Dodatek č. 3
ke smlouvě o dílo č. 6219053576
Uzavřené dne 12. 9. 2019

I. Předmět plnění specifikovaný v Čl. 2 „Předmět a účel smlouvy“, akce „Rekonstrukce bytového domu Podnásepní 86/2 v k. ú. Trnitá III.“ se mění (doplňuje) o jmenovité méněpráce a vícepráce:

ZMĚNOVÝ LIST: Fasáda		číslo ZL: 15
Název akce:	„Rekonstrukce bytového domu Podnásepní 86/2 v k.ú. Trnitá III.“	
Registrační číslo projektu:	CZ.06.2.56/0.0/0.0/16_056/0008141	
Objednatel:	Statutární město Brno, Dominikánské nám 196/1, 602 00 Brno	
Zhotovitel:	IMOS Brno, a.s., Olomoucká 704/174, 627 00 Brno	
Změnový list vystavil:	[redacted] stavbyvedoucí	
Datum:	15. 6. 2020	
Popis a zdůvodnění změny:		
<p>Při odstraňování stávající břizolitové omítky a následném čištění zdiva tlakovou vodou dochází k masivnímu odpadávání stávajících dozdívek a podrovnávek zdiva fasády. Při demontáži stávajících výplní otvorů dochází k odpadávání nesoudržného zdiva ostění, nadpraží a parapetů, které je nutné dozdít a doomítat na požadované rozměry dle projektové dokumentace. Po otlučení fasádních omítek byla zjištěna značná nerovnost stávajícího obvodového zdiva, což nebylo možné před celoplošným odstraněním omítek zjistit. Měřením rovinnosti

ZPRÁVA č. : 3098 / 01 / KZ / 2020
o zkoušce přídržnosti malty k podkladu

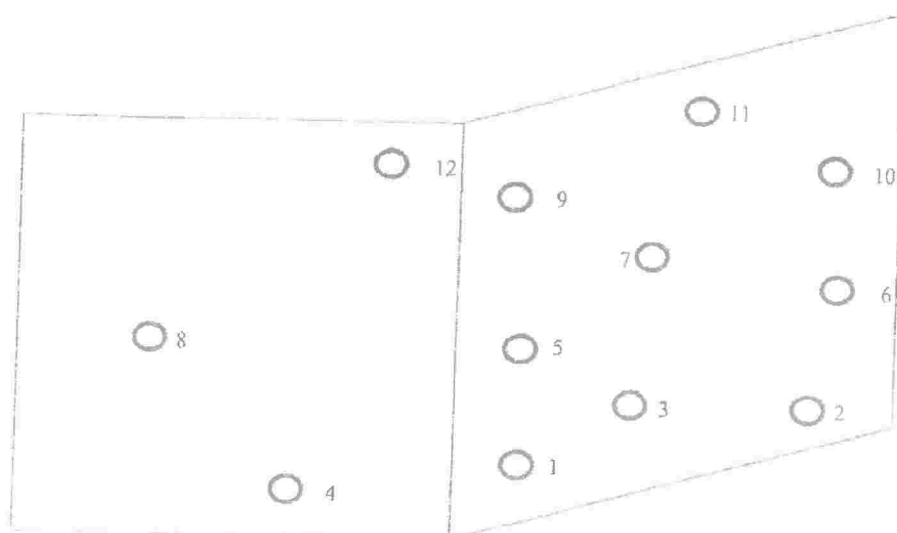
Vyplývá z nich, že na žádném zkoušeném místě není splněna normová minimální hodnota 0,08 MPa, a nemohla být zákonitě dodržena ani hodnota průměrná 0,2 MPa.

Průměrná naměřená pevnost 0,019 Mpa a je tedy 10 x nižší hodnoty doporučené ČSN 732901 viz příloha č.2.

Na základě naměřených hodnot je nutné provést odstranění stávající břizolitové omítky v celé ploše fasády.

- Doplnění ploch VCM maltou při tl. 10-40 mm
- Použitím větší tl. izolantu (tl. 160mm)
